Comisión Nacional
de Hidrocarburos

**DICTAMEN DEL PROYECTO
DE EXPLOTACIÓN
EL GOLPE – PUERTO CEIBA.**

MAYO 2012

Figura 1. Perfiles de producción de aceite, proyecto explotación El Golpe - Puerto Ceiba.

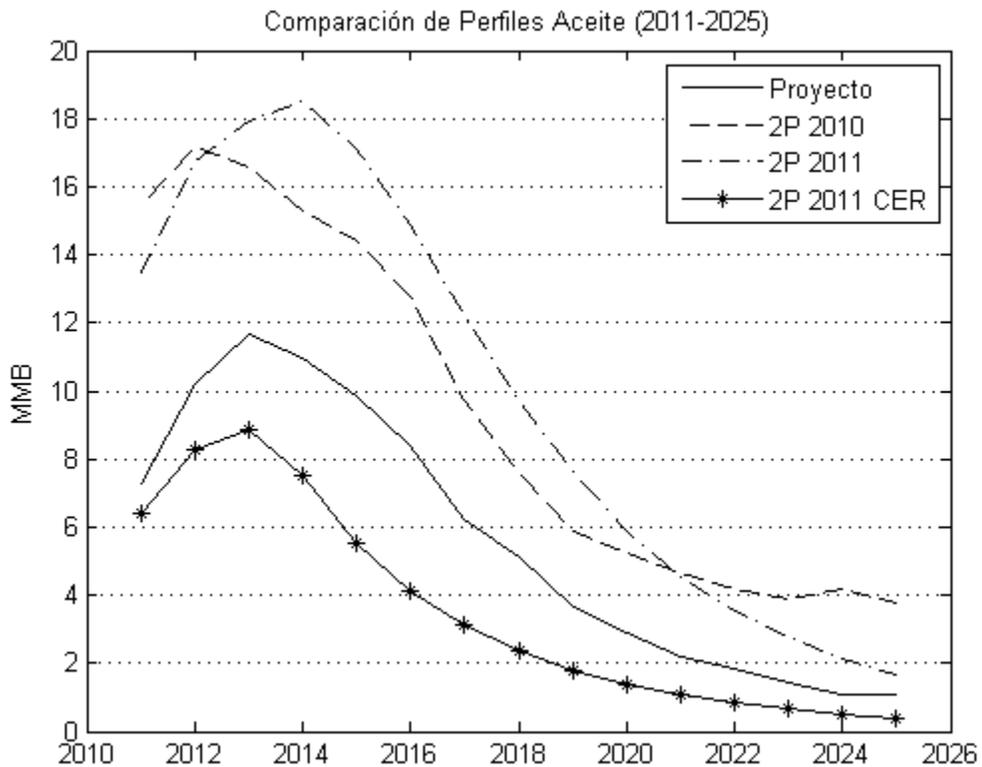
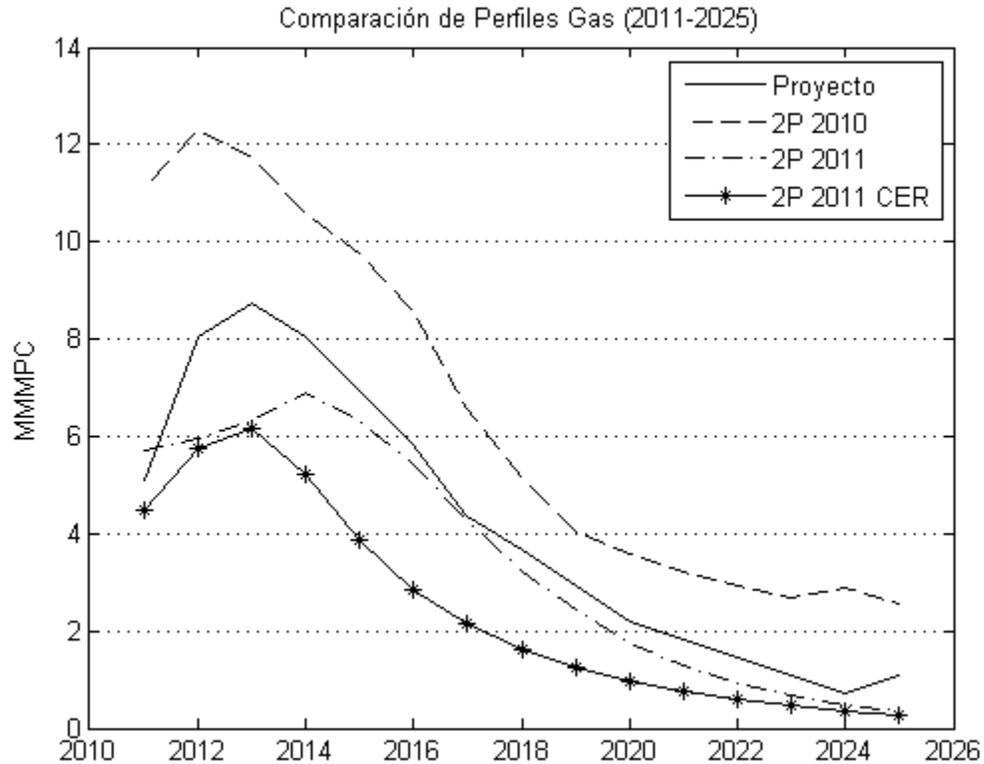
1. Los valores de reservas señalados en la documentación del proyecto que se presenta a dictamen no son consistentes con las cifras que PEP ha remitido para sustentar sus estimaciones de reserva. Se presentan grandes diferencias en las diferentes estimaciones. Es necesario que los pronósticos sean revisados y ajustados conforme a las cifras presentadas para el proceso de reservas.

En este sentido la Comisión considera necesario que Pemex presente a la Comisión para dictamen técnico, una versión nueva del proyecto de explotación El Golpe - Puerto Ceiba en la que sean tomadas en cuenta las observaciones contenidas en el presente documento.

Figura 4. Perfiles de producción de aceite proyecto de explotación El Golpe - Puerto Ceiba.

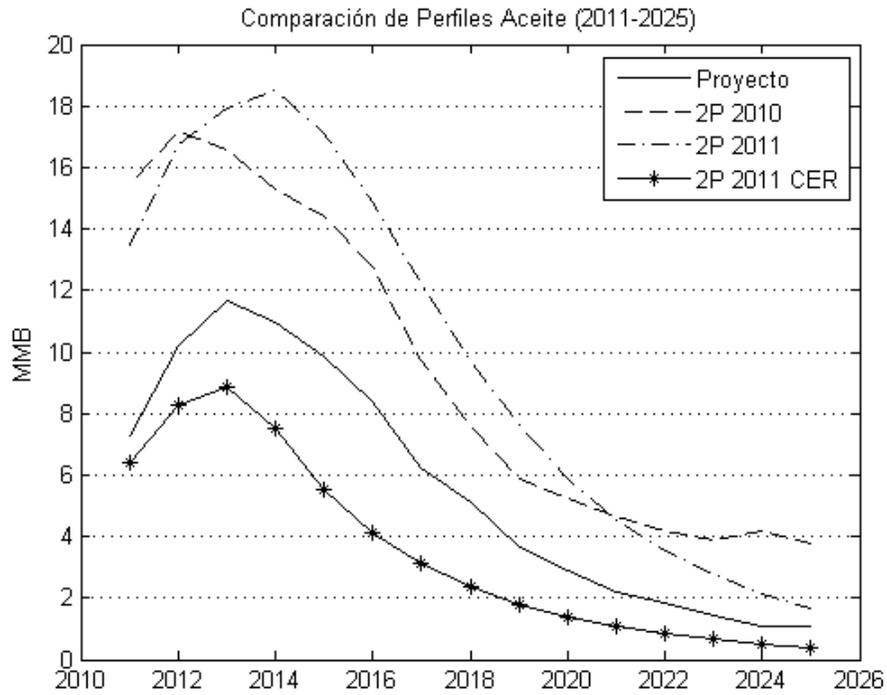
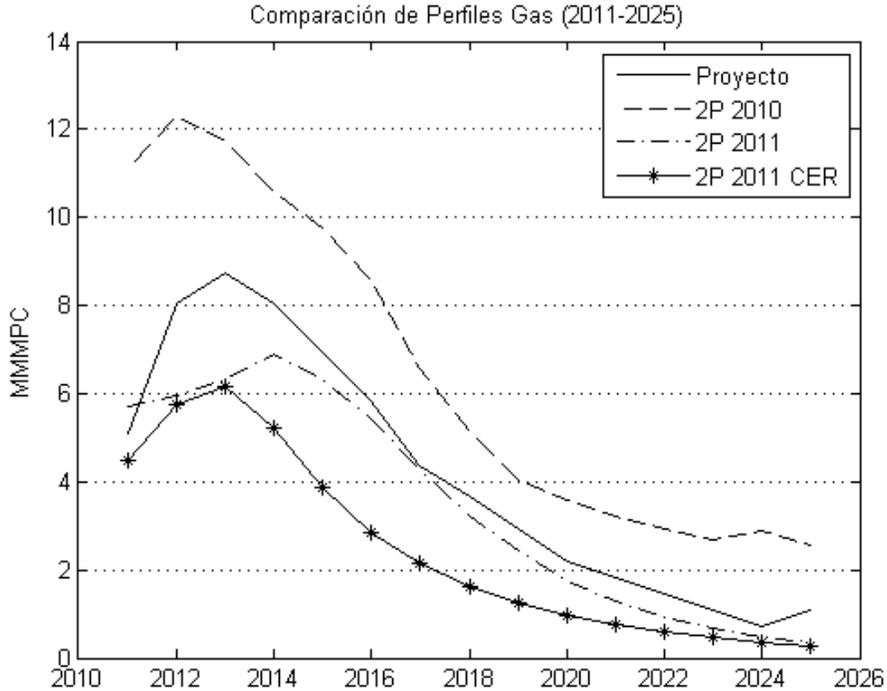
c) Debido a que los horizontes presentados en el documento de Pemex son diferentes y, con el fin de poder hacer una comparación de los volúmenes a recuperar de cada análisis, se normalizaron los datos para el periodo 2011 -2025, obteniendo los resultados mostrados en la Figura 4 y 5.

Figura 6. Ubicación de la poligonal del proyecto, el área autorizada ambientalmente y las asignaciones del proyecto de explotación El Golpe - Puerto Ceiba.

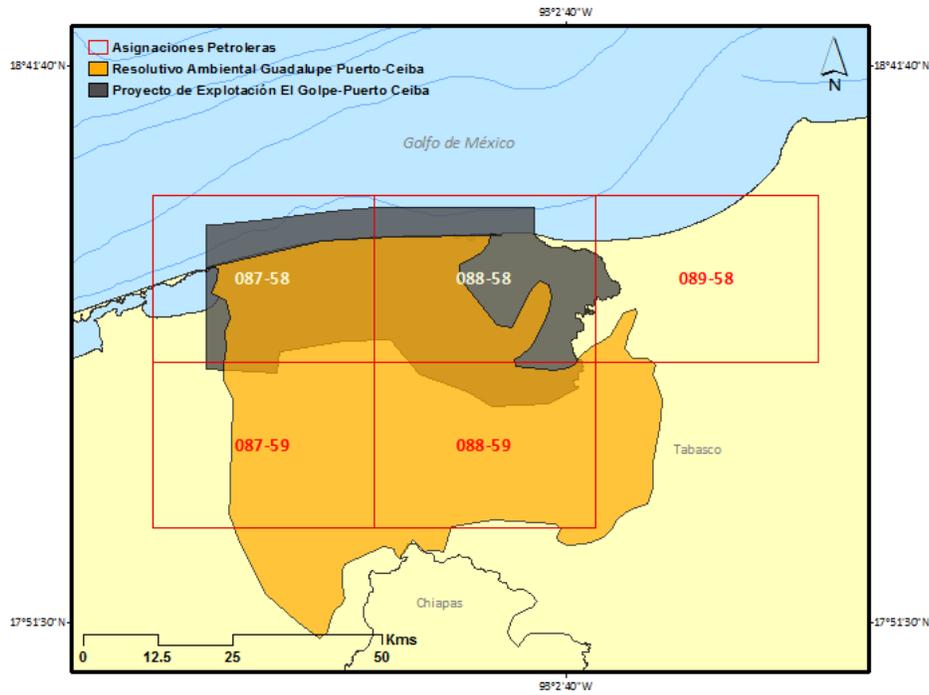
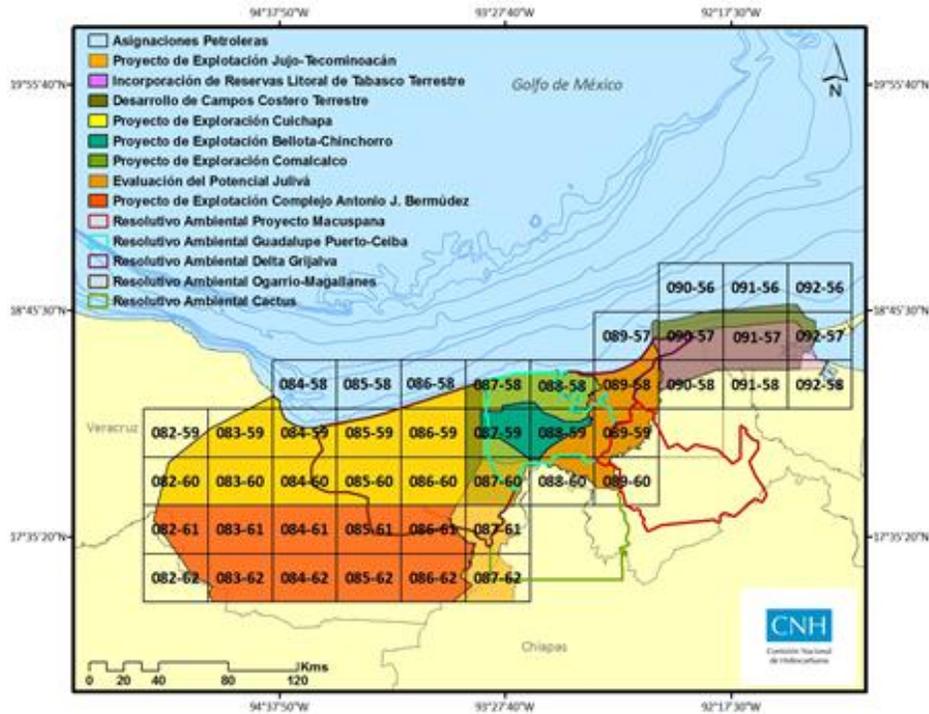
- a) De acuerdo a las Figuras 6 y 7 las áreas 087-58, 088-58, 089-58, 087-59 y 088-59 cuentan parcialmente con la autorización en materia de impacto y riesgo ambiental para la realización de las actividades por parte de la autoridad (SEMARNAT) señalada por Pemex como única para el proyecto (Oficio resolutivo S.G.P.A./DGIRA.DG 2129.07).

Figura 10. Perfiles de producción de aceite, proyecto explotación El Golpe - Puerto Ceiba.

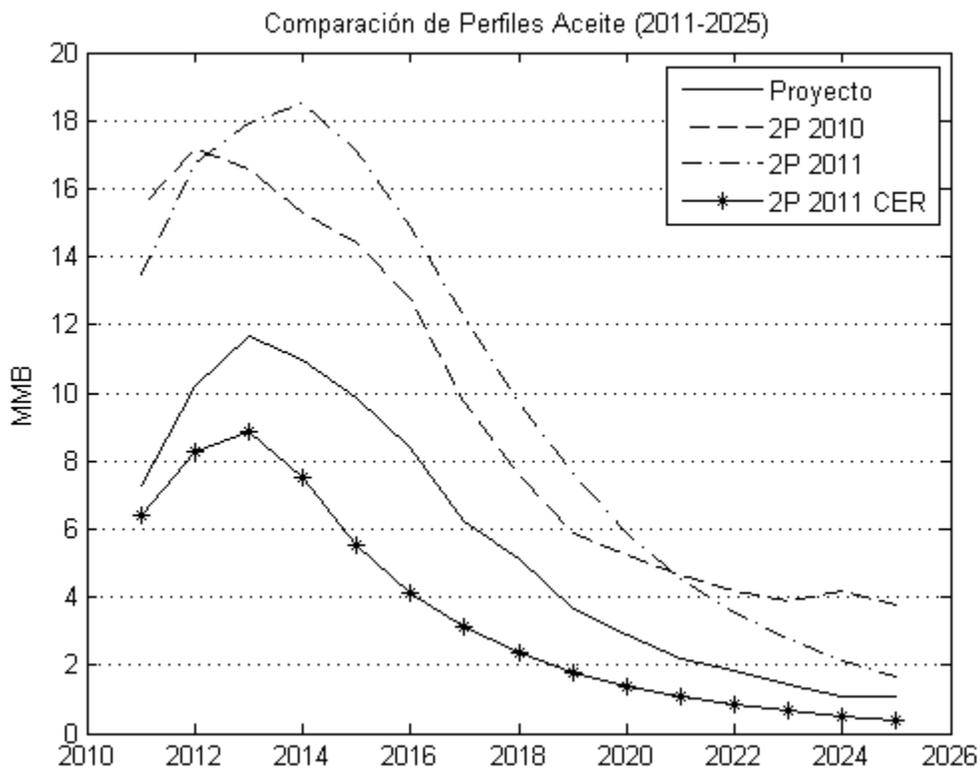
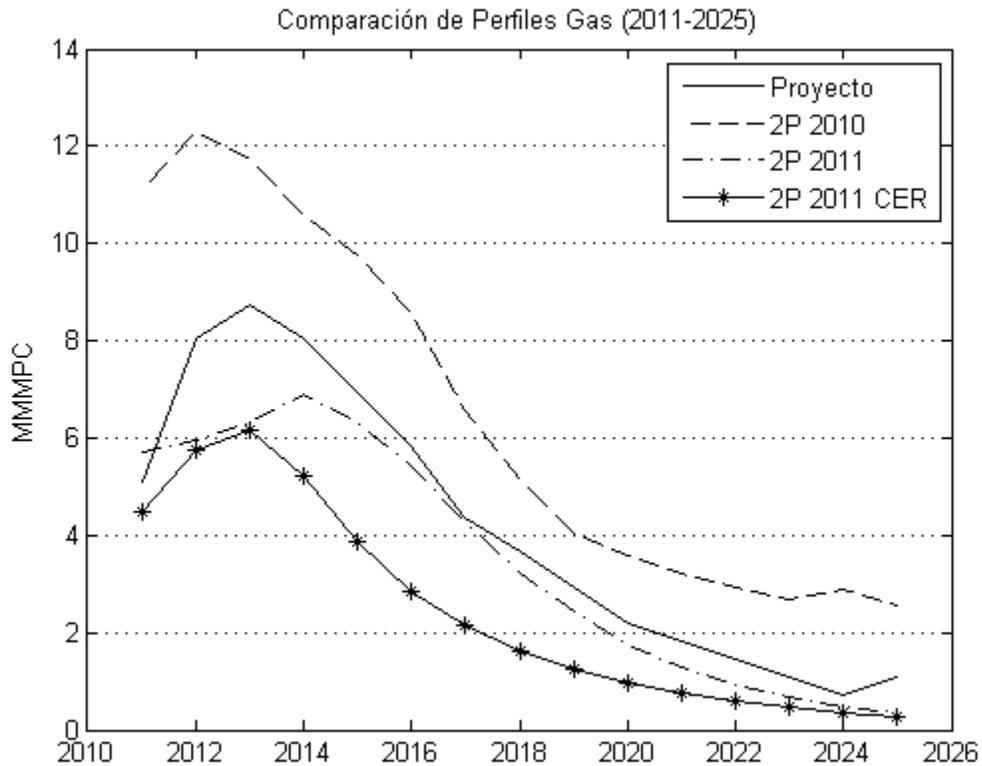
1. Los valores de reservas señalados en la documentación del proyecto que se presenta a dictamen no son consistentes con las cifras que PEP ha remitido para sustentar sus estimaciones de reserva. Se presentan grandes diferencias en las diferentes estimaciones. Es necesario que los pronósticos sean revisados y ajustados conforme a las cifras presentadas para el proceso de reservas.

En este sentido la Comisión considera necesario que Pemex presente a la Comisión para dictamen técnico, una versión nueva del proyecto de explotación El Golpe - Puerto Ceiba en la que sean tomadas en cuenta las observaciones contenidas en el presente documento.
